Wyjaśnienie treści SWZ

Dotyczy: postępowania o udzielenie zamówienia publicznego prowadzonego w trybie podstawowym, na podstawie art. 275 pkt 1 ustawy z dnia 11 września 2019 r. - Prawo zamówień publicznych (Dz. U. z 2019 r., poz. 2019 - dalej PZP) pn. **Przebudowa strefy wejściowej i wydzielenie pożarowe klatki schodowej w ramach dostosowania części frontowej gmachu Uniwersytetu Muzycznego Fryderyka Chopina do obowiązujących przepisów przeciwpożarowych.**, znak sprawy: ZP-1/01/2021/272/W/MSW

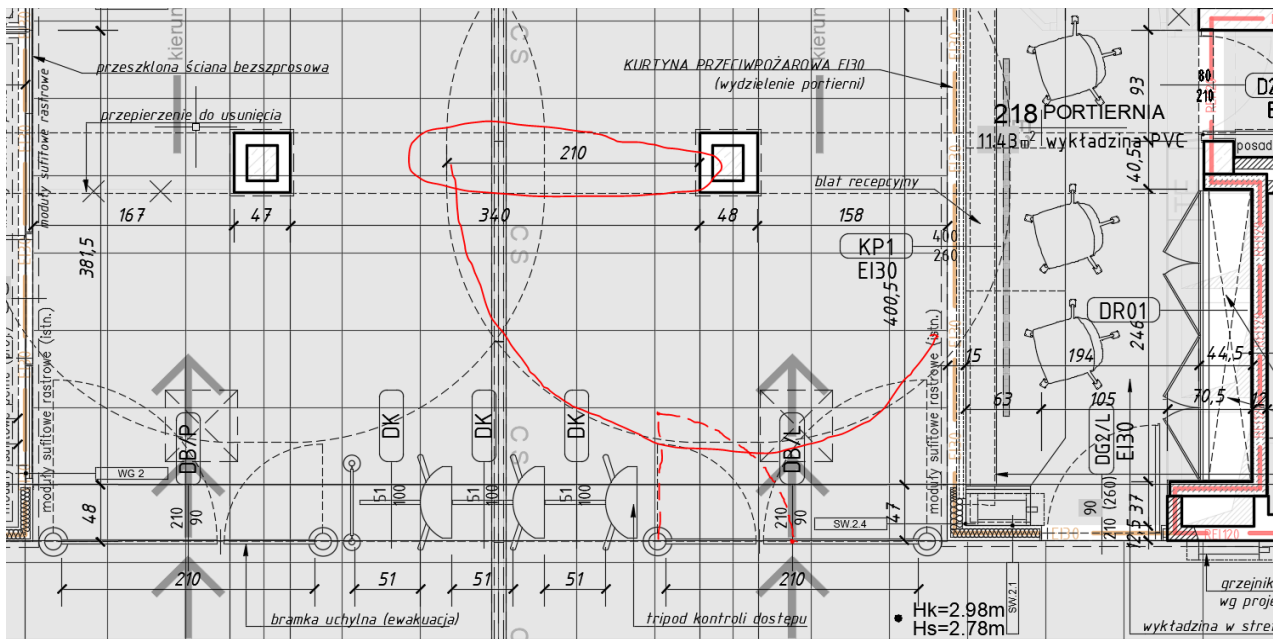
Prosimy o wskazanie produktu referencyjnego bramek uchylnych na drodze ewakuacyjnej. Czy Zamawiający wyrazi zgodę na zastosowanie bramek uchylnych z podziałem szkła na dwie równe części?

Podział asymetryczny jest ściśle związany z zagadnieniem przejścia ewakuacyjnego. Gdy podział szklenia jest symetryczny - skrzydła od strony tripodów kontroli dostępu po otwarciu wchodzą w światło przejścia, które wg operatu powinno wynosić 210 cm.

LADA RECEPCYJNA / SCHEMAT UKŁADU ELEMENTÓW

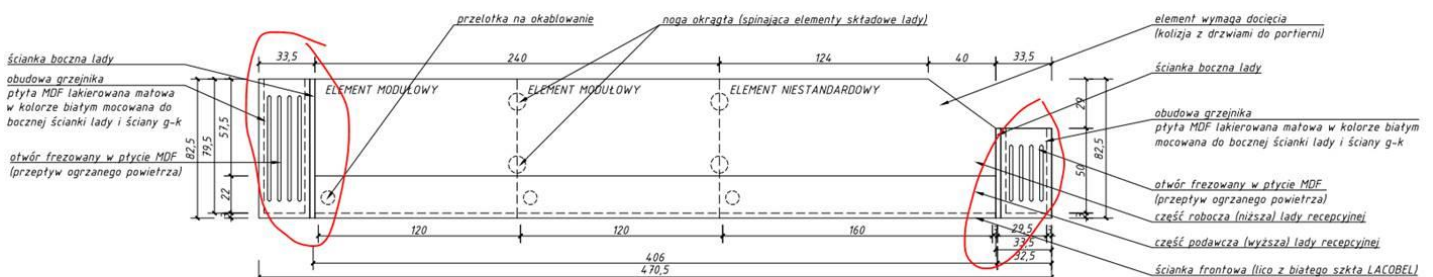
Czy dostawa i montaż obudów grzejników leży po stronie oferenta. Jeśli tak proszę określić wymagania techniczne i uzupełnić przedmiar.

Obudowy grzejników występujące w projekcie to przedstawione poniżej elementy.wg projektu powinny zostać opracowane łącznie z ladą recepcyjną. RYS: 600.1

Istniejące metalowe obudowy grzejników do demontażu, naprawy i konserwacji oraz ponownego montażu.
